IS70CEX

30623

Informacje Główne

N1040358FIG1

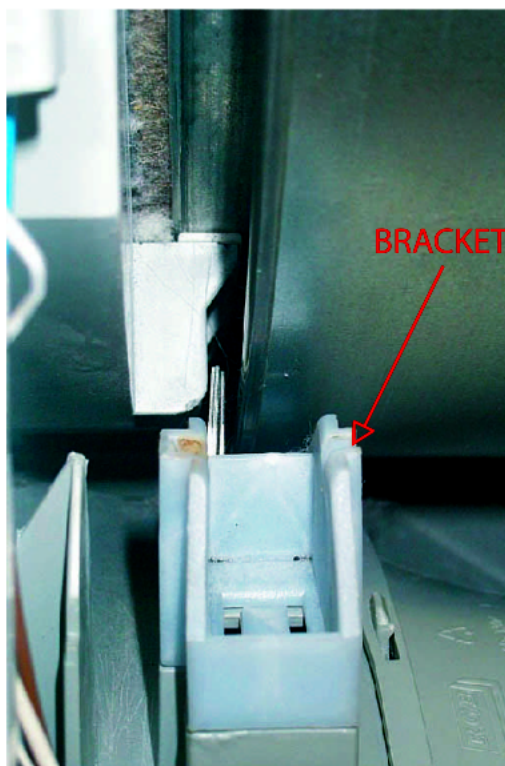
n1040358: Wprowadzono 5 przednich płytek łożyskowych.

Zdjąć dwa koła, które podtrzymują przednią część kosza z prowadnic i zostawić dwie prowadnice przymocowane do podstawy (patrz N1040358FIG1).

Zdjąć panel przedni oraz przewód powietrzny przedni wprowadzając 5 płytek łożyskowych przednich, kod C00112144, do odpowiednich otworów (patrz N1040358FIG2).

Wymienić łożysko tylne, kod C00113862 oraz pas, kod C00116358.

Zmiana została wprowadzona do produkcji począwszy od numeru seryjnego 50131.0001.

5 X płytka łożyskowa przednia, kod C00112144 odnośnik 350;

1 X łożysko tylne, kod C00113862 odnośnik 503;

1 X pas, kod C00116358 odnośnik 556.

Zestaw o kodzie C00118931 zawiera wszystkie w/w części.

Bearing pad removal

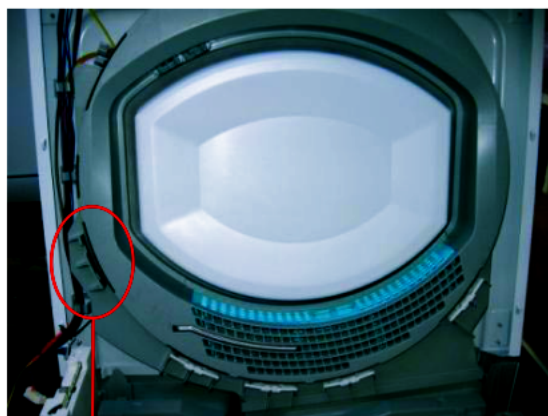
n1040400: Usunięcie podkładki łożyska w suszarkach kondensacyjnych.

Od numeru seryjnego 51031.0001 w suszarkach kondensacyjnych montowane są cztery podkładki pod łożysko C00112144, poprzednio montowano ich pięć (patrz rysunek N1040401FIG1).
